NIVO 3 AS BUILT - 1/100

NIVO 2 AS BUILT - 1/100

NIVO 1 AS BUILT - 1/100

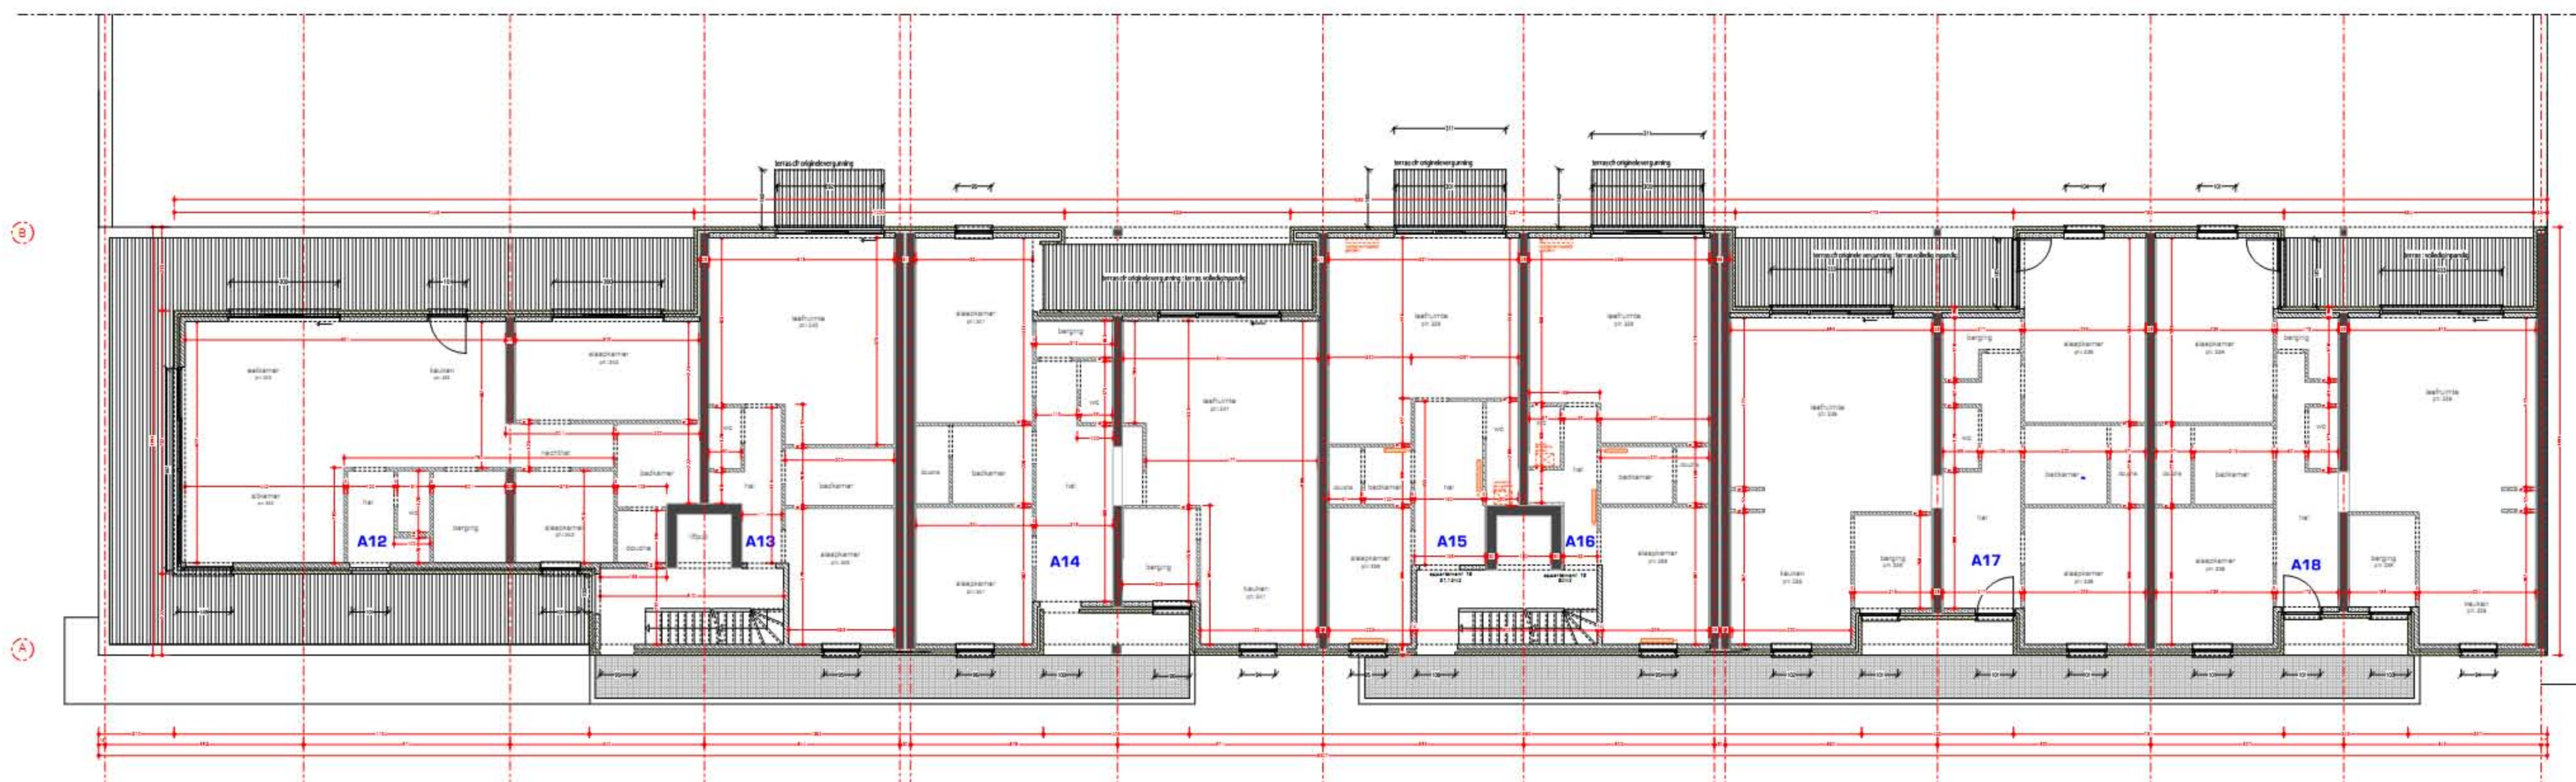
Achterwand handelsruimte - platdak rand:
Tijdens de werkzaamheden werd de achtergevel uitgevoerd in sandwichpanelen ipv gevelsteen. De panelen werden hoger opgetrokken en werden tevens gebruikt als platdak rand/afwerking. De sandwichpanelen worden in deze aanvraag verwijderd en vervangen door metselwerk in zwart mangaansteen.

Appartement 10 (volgens vergund BA dossier):
- appartement 10: oorspronkelijk 1 appartement over de volledige oppervlakte werd tijdens de vroegere werkzaamheden opgesplitst naar 2 appartementen in analogie van de reeds aanwezige appartementen.

Traphallen:
- de positie van de positie vd trappen inclusief looprichtingen werden aangepast ten opzichte van de basisvergunning.

Passerelle:
- structuur & uitzicht van de passerellen werd niet uitgevoerd conform vergunning. Deze zullen afgebroken worden.
Binnen dit bouwdoos wordt er een gewijzigd voorstel aangevraagd.

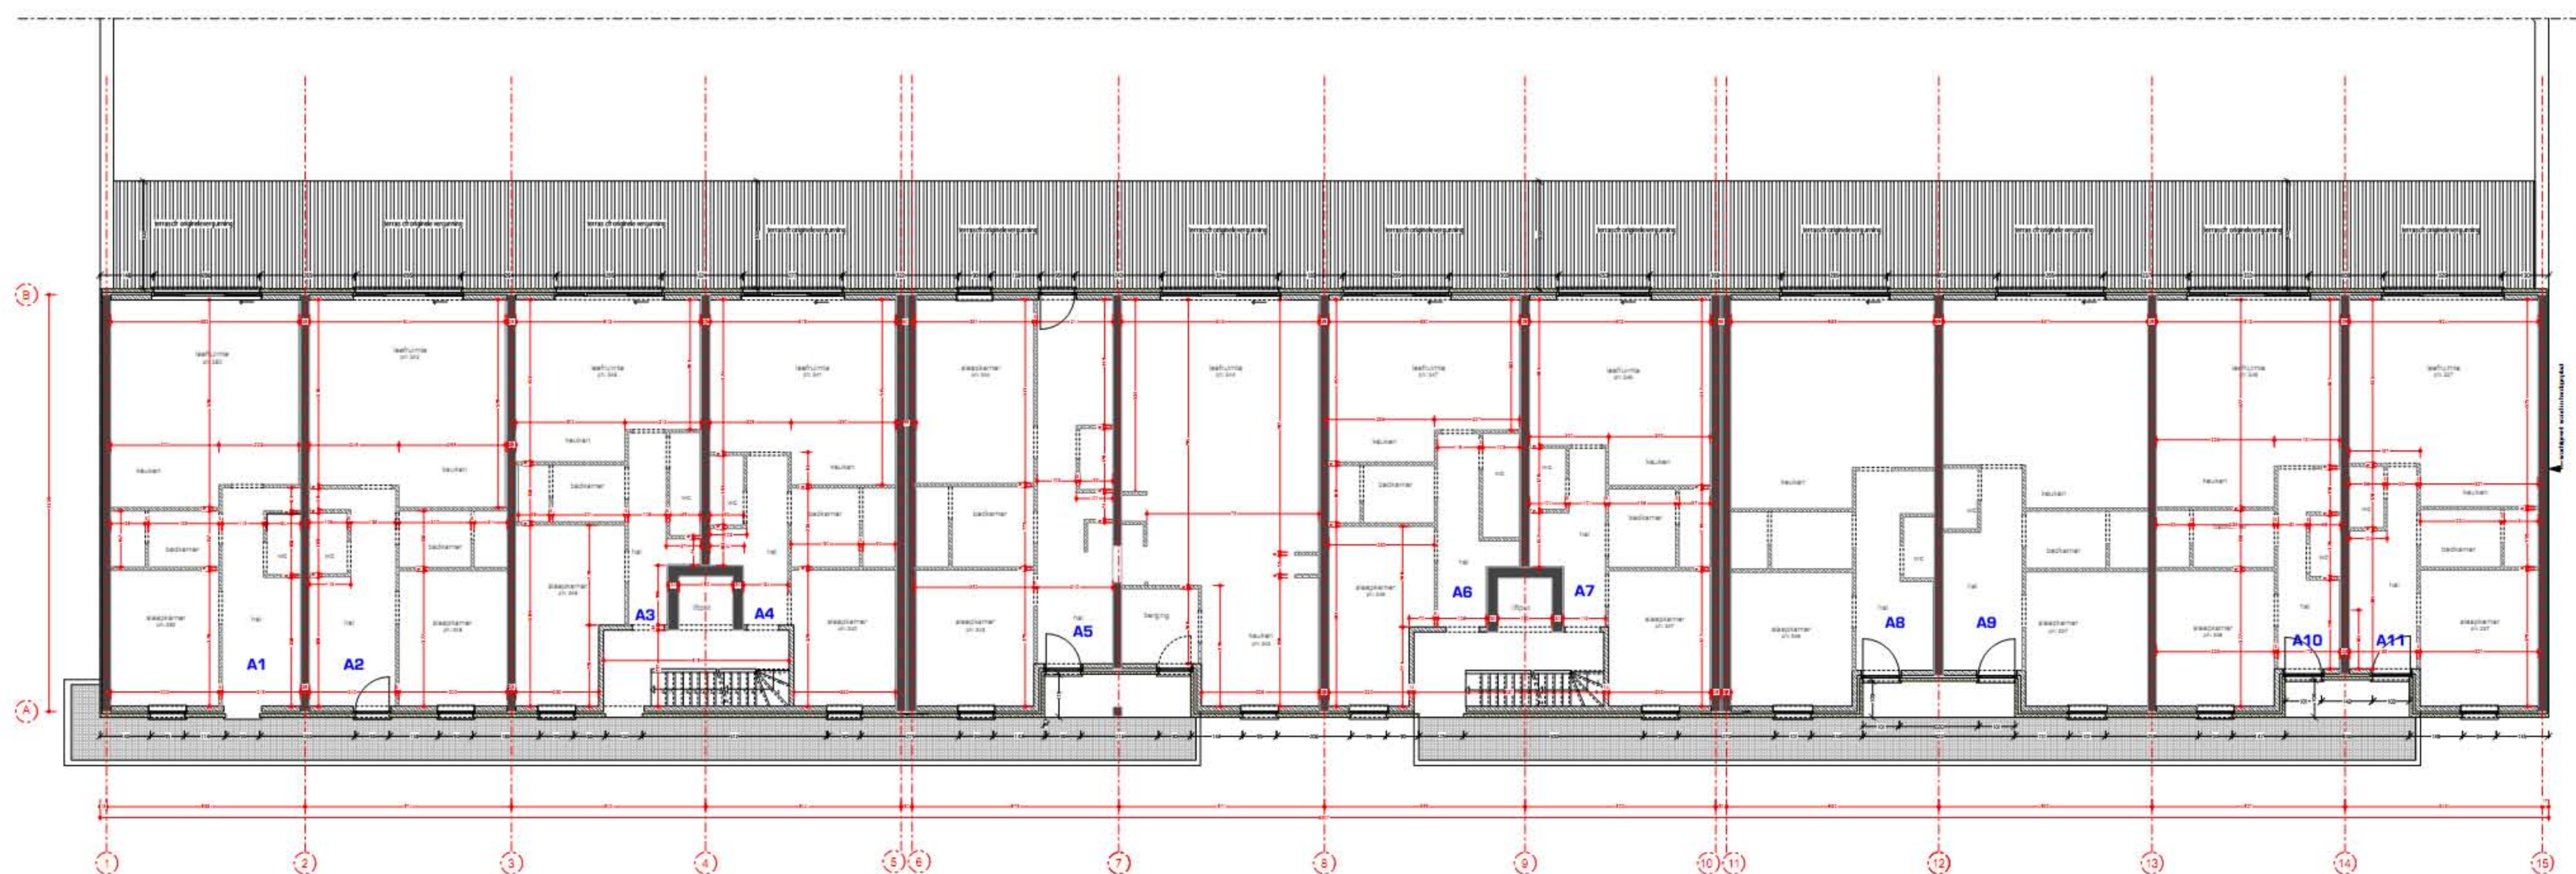
Appartementen basis wordt afgewerkt conform afgeleverde vergunningen. Aanpassingen te regulariseren in dit dossier.

Passerelle:
- structuur & uitzicht van de passerellen werd niet uitgevoerd conform vergunning. Deze zullen afgebroken worden.
Binnen dit bouwdoos wordt er een gewijzigd voorstel aangevraagd.
